LINE NO. 1

LAT. 7, SUB. 17, S.S. NO. 22
C23-8

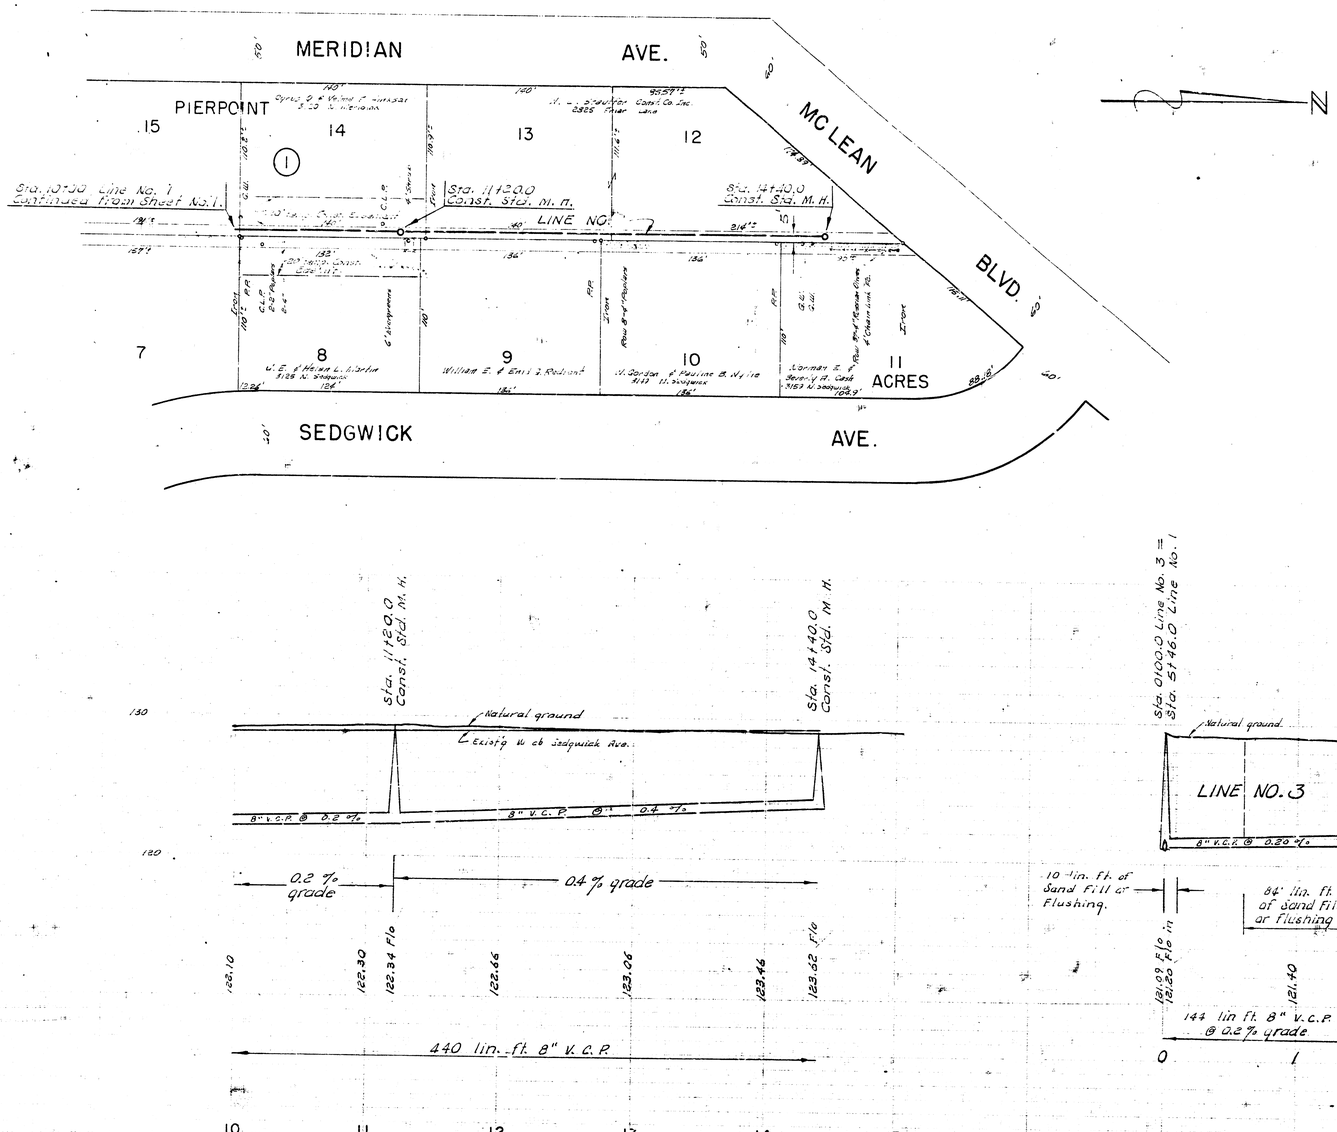
NOTE:
Replace fences.

NOTE:
Replace Conc. drive.

NOTE: Do not Replace Conc. Slab.

NOTE:
Save these two trees.

NOTE:
[illegible] shall be compacted dirt.
